Stadt Sinsheim

## Bebauungsplan „Hummelberg“ in Waldangelloch

Öffentliche Auslegung gemäß § 3 Abs. 2 BauGB sowie Beteiligung der Träger öffentlicher Belange sowie sonstiger Behörden gemäß § 4 Abs. 2 BauGB  
Vorlage für die Sitzung des Ausschusses für Technik und Umwelt am 16.06.2015 / des Gemeinderates am 30.06.2015

### A. Stellungnahmen der Träger öffentlicher Belange sowie sonstiger Behörden

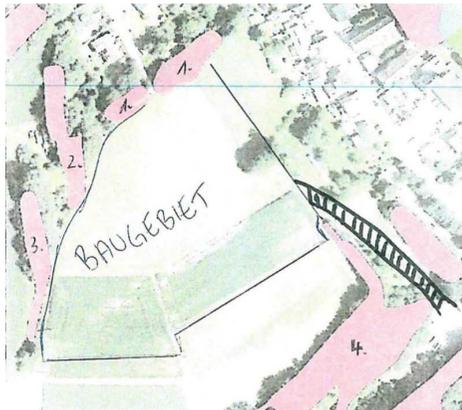
<p>Im Detail halte ich folgende Sachverhalte für klärungsbedürftig</p> <p><b>1.1 Einmündung der Klingenstrasse in die Eichelberger Straße</b></p> <p>Diese Einmündung ist aus mehreren Gründen problematisch:</p> <ul style="list-style-type: none"> <li>• Die Einmündung liegt in einer Kurve. Die Ausfahrt aus der Klingenstrasse wurde zwar durch einen unbeheizten Spiegel entschärft, die Einfahrt</li> </ul>	<ul style="list-style-type: none"> <li>• Zum Thema Einmündung der Klingenstrasse in die Eichelberger Straße fand eine Abstimmung mit der Polizei statt. Demnach hat sich dieser</li> </ul>

<p>ist jedoch besonders aus Richtung Elsenz kommend durch die nachgelagerte Kurve unübersichtlich und gefährlich und einer weiteren Steigerung des Verkehrs nicht gewachsen.</p>	<p>Einmündungsbereich in der letzten Zeit nicht als Unfallschwerpunkt herausgestellt. Durch die Einrichtung einer Tempo 30-Zone konnte das Geschwindigkeitsniveau auf der Eichelberger Straße gesenkt werden. Eine relevante Erhöhung des Gefährdungspotenzials im Einmündungsbereich kann durch Umsetzung des Baugebietes nicht erkannt werden. Bei Bedarf sind weitere verkehrsberuhigende Maßnahmen möglich, deren Erfordernis lässt sich zum derzeitigen Zeitpunkt jedoch nicht prognostizieren.</p>
<ul style="list-style-type: none"> <li>• Die Eichelberger Straße dient als Landesstraße (L551) auch der Anbindung des Landkreises Heilbronn; dies wird besonders im Berufsverkehr durch überproportional viele Fahrzeuge mit Heilbronner Kennzeichen deutlich. Eine Steigerung des einmündenden und abbiegenden Verkehrs steigert die ohnehin gefährliche Situation und ist daher nicht hinnehmbar.</li> </ul>	<ul style="list-style-type: none"> <li>• Durch die vergleichsweise geringen zusätzlichen Verkehrsmengen durch Umsetzung der Planung ist von keinen relevanten Auswirkungen auf den Einmündungsbereich auszugehen.</li> </ul>

<ul style="list-style-type: none"> <li>• Durch das Räumen von Schnee auf den Gehweg im Winter und durch nasses Laub auf dem Gehweg im Herbst kann dieser von den Kindern während Herbst und Winter kaum genutzt werden.</li> </ul>	
<p><b>1.4 Alternative Möglichkeiten der verkehrstechnischen Anbindung</b></p> <p>Ich bitte um Stellungnahme zu dem Punkt, ob über Alternativen bzgl. der verkehrstechnischen Anbindung (nicht über die Klingenstraße) nachgedacht wurde. Ich stelle hier zwei Varianten zur Diskussion. Der Höhenunterschied zur Eichelberger Straße beträgt nur 12 - 13 Meter (siehe Anhang für Höhenprofil).</p> <p>1. Variante #1 Die Zufahrt verläuft bei dieser Variante zum allergrößten Teil über eine Wiese, die bereits der Stadt gehört. Siehe Anhang für den Verlauf der Anbindung.</p> <p>2. Variante #2 Dies ist der kürzere Weg. Die Zufahrt zweigt direkt von der Eichelberger Straße ab und befindet sich noch vor dem Ortsausgang. Siehe Anhang für den Verlauf der Anbindung.</p> <p>Ich bitte um Stellungnahme, ob von Seiten der Stadt über Alternativen zur verkehrstechnischen Anbindung nachgedacht wurde. Ob eine alternative Anbindung wirtschaftlich nicht darstellbar wäre, wie Sie auf Seite 29 Ihres Antworteschreibens darlegen, bleibt zu klären. Mir liegen keine Planungen</p>	<p>Die vorgebrachten Vorschläge einer alternativen Anbindung sehen den Bau einer separaten Zufahrtsstraße, abzweigend von der Eichelberger Straße vor. Hierzu wird folgendes festgestellt:</p> <ul style="list-style-type: none"> <li>• Gemäß Vermessung befindet sich die Eichelberger Straße auf einer Höhe von ca. 196 m+NN. Für eine Erschließung des Gebietes ist es nicht ausreichend, die Straße bis an den Plangebietsrand zu führen. Notwendig ist ein Anschluss an den inneren Erschließungsring (ca. 213 m+NN). Somit ergibt sich eine Höhendifferenz von 17 m, die auf einer Distanz von ca. 100 m überwunden werden muss. Die Anlage von Serpentina ist aus Platzgründen nicht möglich, so dass die Zufahrt eine durchschnittliche Steigung von 17 % aufweisen müsste. Eine solche Steigung kann insbesondere für Schwerfahrzeuge nicht oder nur sehr erschwert überwunden werden. Die genannte Alternative 2 weist eine noch kürzere und damit steilere Straße auf und ist daher nicht realisierbar.</li> <li>• Der Bau der Alternativstraßen würde einen sehr großen technischen wie auch finanziellen Aufwand bedeuten. Gemäß einer überschlägigen Kostenannahme werden für die Straße Kosten von ca. 450.000 € anfallen, da die Straße durch aufwendige Stützmauern und Hangabfangun-</li> </ul>

vor, die dies belegen. Es werden immer wieder zusätzliche Kosten von 400.000 € in den Raum gestellt, die aber durch nichts belegt sind. Selbst wenn man diesen Betrag unkommentiert übernehme, ergäbe sich bei 35 geplanten Bauplätzen ein Mehraufwand von ca. 11.500 € pro Grundstück, eine Zahl, die nicht abwegig erscheint.

- gen gesichert werden müsste. Diese Mehrkosten wären auf die Baugrundstücke umzulegen und würden den Preis auf ca. 20 bis 25 €/m<sup>2</sup> verteuern. Diese Verteuerung wird als unverhältnismäßig eingestuft..
- Die für die alternative Anbindungen erforderlichen Grundstücke befinden sich zu erheblichen Teilen in Privatbesitz und stehen damit der Stadt nicht zur Verfügung.

Aus den genannten Gründen werden die Alternativenbindungen nicht weiter verfolgt. Die Anbindung über die Klingenstraße und den Triangel wird unter verkehrlichen wie auch unter wirtschaftlichen Gesichtspunkten als sinnvoll angesehen.
